S.S. N. 685 "DELLE TRE VALLI UMBRE"
TRATTO SPOLETO-ACQUASPARTA
2° stralcio: Firenzuola - Acquasparta

PROGETTO DEFINITIVO

01. ELABORATI GENERALI
01.02 VERIFICA DI OTTEMPERANZA

Relazione di ottemperanza

Figura 2 - Profilo di sovrapposizione del progetto definitivo al progetto preliminare - Viadotto Firenzeuola

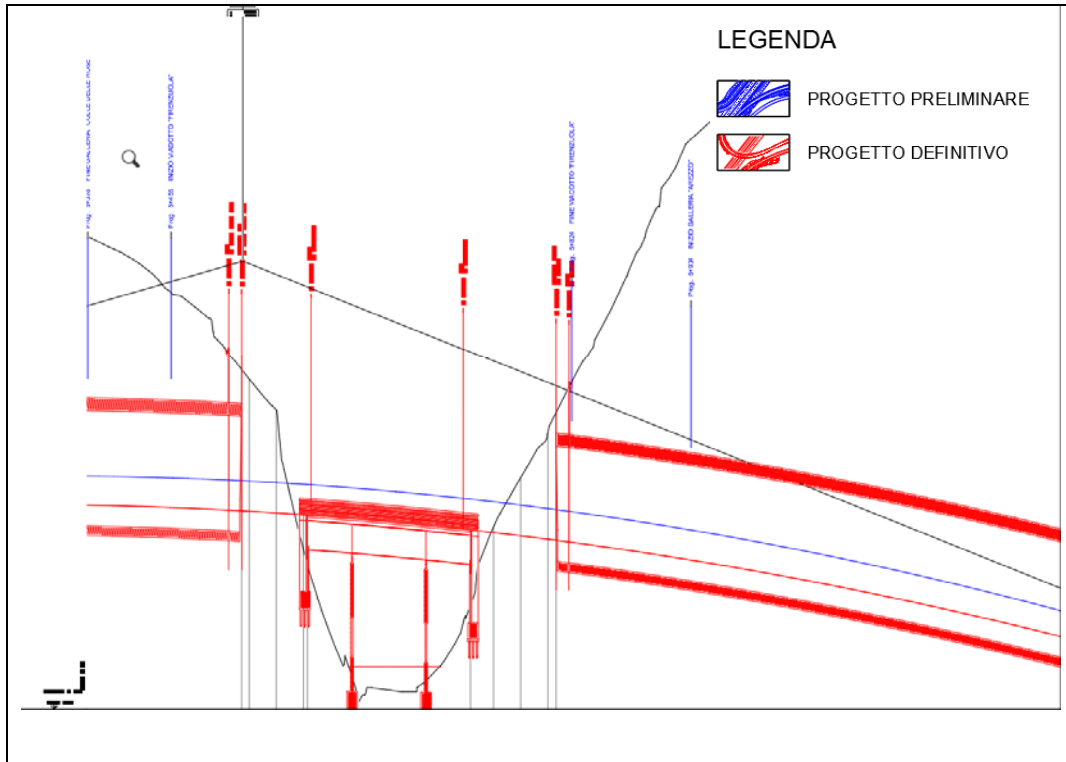
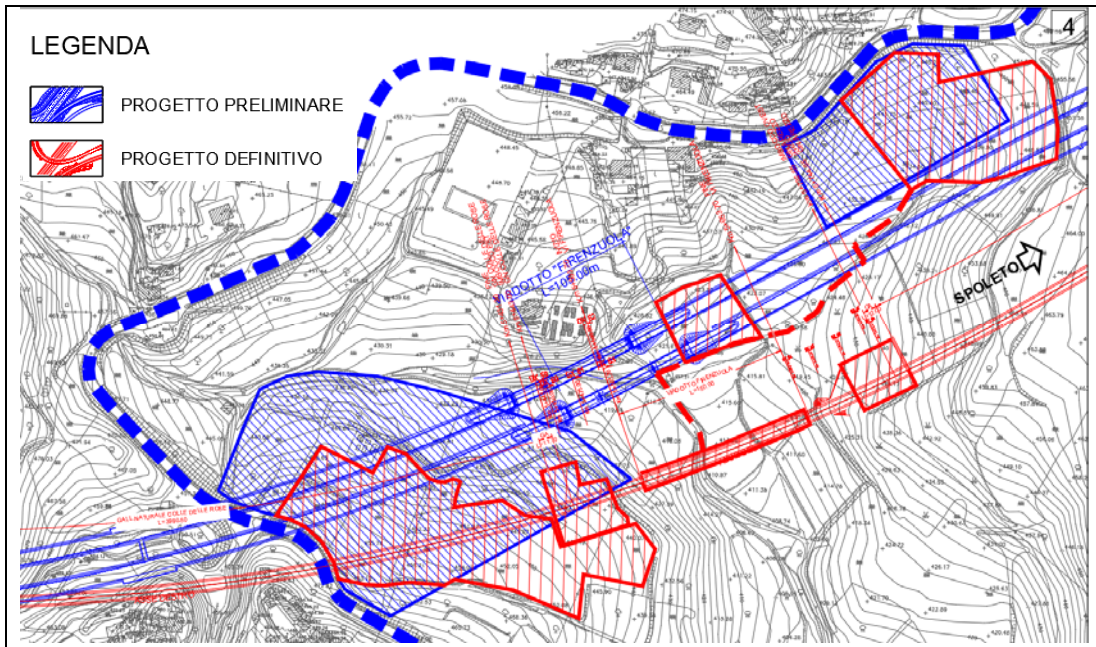
Testo della prescrizione	Commento sul grado di ottemperanza
dovrà essere abbassato il profilo altimetrico del tratto relativo al viadotto Firenzuola, al fine di ridurre al minimo l'altezza di detto viadotto dal piano di campagna, adottando le tecnologie più idonee al miglior inserimento dell'opera nel contesto territoriale;	Il proponente afferma che: "Ottemperata come evidente negli elaborati: A9JSA130 e A9JSA160 dove vengono evidenziate le differenze piano altimetriche fra i tracciati del PP e del PD; per ciò che riguarda l'inserimento dell'opera non si è ritenuto di dover rispondere in merito poiché il viadotto Firenzuola è al di fuori delle stralcio in oggetto".

Il tracciato del presente stralcio è coerente con il PD trasferito dalla Regione Umbria ad ANAS nel 2009 e con lo strumento urbanistico del Comune di Acquasparta. Esso attua la prescrizione CIPE mediante una traslazione altimetrica e planimetrica del Viadotto (ingombro PD2011 recepito sui piani urbanistici "PRG" del Comune di Acquasparta e Spoleto come visibile negli elaborati T00EG01GENCT01/02) nel senso di un allontanamento dal Vincolo Cimiteriale esistente nonché dalla Chiesa ad esso adiacente oggetto della prescrizione, diminuendo gli impatti della infrastruttura sulla valle.

Si conferma l'abbassamento del profilo altimetrico previsto nel PD2011 recepito anche in fase di PD2023 visibile sull'elaborato T00EG01GENPL02A, T00EG01GENFL08A e T00EG01GENFL09A (Figura 2-Figura 3).

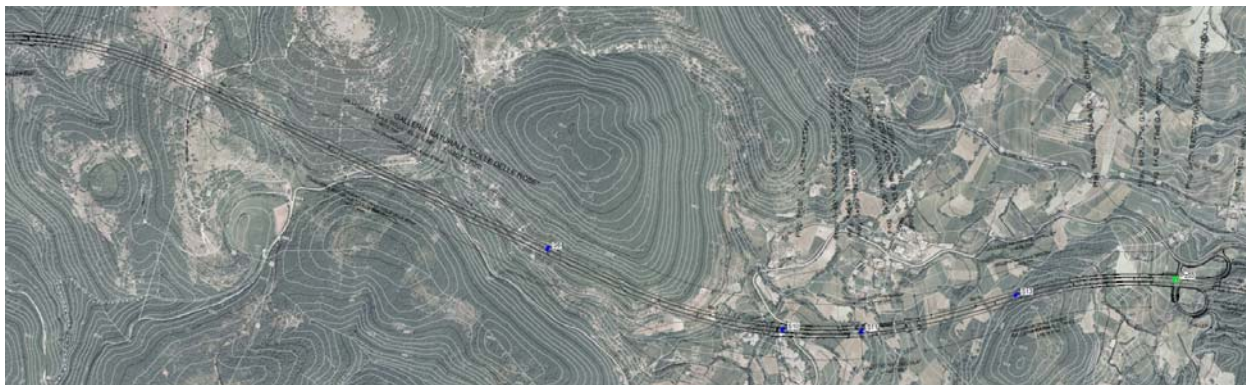
Testo della prescrizione	Commento sul grado di ottemperanza
<p>le terre e rocce di scavo destinate sia al riutilizzo per le attività di cantiere sia al riambientamento di siti oggetto di attività estrattive pregresse o in essere dovranno essere caratterizzate secondo quanto previsto dall'art. 1, commi 17, 18 e 19 della legge 21 dicembre 2001, n. 443.</p> 	<p>Il proponente afferma "Da ottemperare nella fase di realizzazione dell'opera".</p> <p>In merito si fa presente che per quanto riguarda la caratterizzazione dei terreni e rocce da scavo ai sensi della Legge n.443/2001, premesso che le tecnologie previste per la realizzazione delle gallerie sono di tipo meccanico e non si prevede l'uso di additivi potenzialmente inquinanti per il materiale di smarino, si sottolinea che dovranno essere effettuate comunque campionature ed analisi per verificare per verificare il rispetto dei limiti di legge al fine di consentire il riuso sia in situ per la realizzazione dei rilevati e dei riempimenti sia per l'utilizzo ai fini di riambientalizzazione di cave esistenti.</p> <p><i>Riferimenti:</i> Cantierizzazione – relazione descrittiva A9JDT011, Relazione sulla Cantierizzazione e sulla gestione delle materie A9JDT042 e Cartografie: - Localizzazione cantieri e viabilità di servizio A9JDT021; - Campi e cantieri - Planimetrie A9JDT031; Planimetria con ubicazione delle cave e delle discariche A9JDT052;</p>

Nel PD2023 la caratterizzazione ambientale in fase di progettazione è stata condotta secondo le indicazioni riportate nell'allegato 2 del D.P.R. 13 giugno 2017 n. 120 e tenendo conto del DM 05/02/98 e del D.lgs. 121/2020.

L'opera oggetto della presente progettazione rientra nelle opere infrastrutturali a rete, per cui il campionamento è effettuato almeno ogni 500 metri lineari di tracciato.

Il piano di indagine ambientale ha previsto il prelievo di campioni di terreno da n.3 pozzetti esplorativi e n.8 sondaggi a carotaggio continuo ed il prelievo di acque sotterranee da n.6 piezometri. Infine, i campioni raccolti, sono stati sottoposti alle determinazioni sul tal quale e al test di cessione per la classificazione dei rifiuti solidi secondo la D.M. 27/09/2010 e per la possibilità di recupero secondo il D.M. n.186 del 05/04/06. Si riporta di seguito lo stralcio relativo alla planimetria di ubicazione dei punti di campionamento.
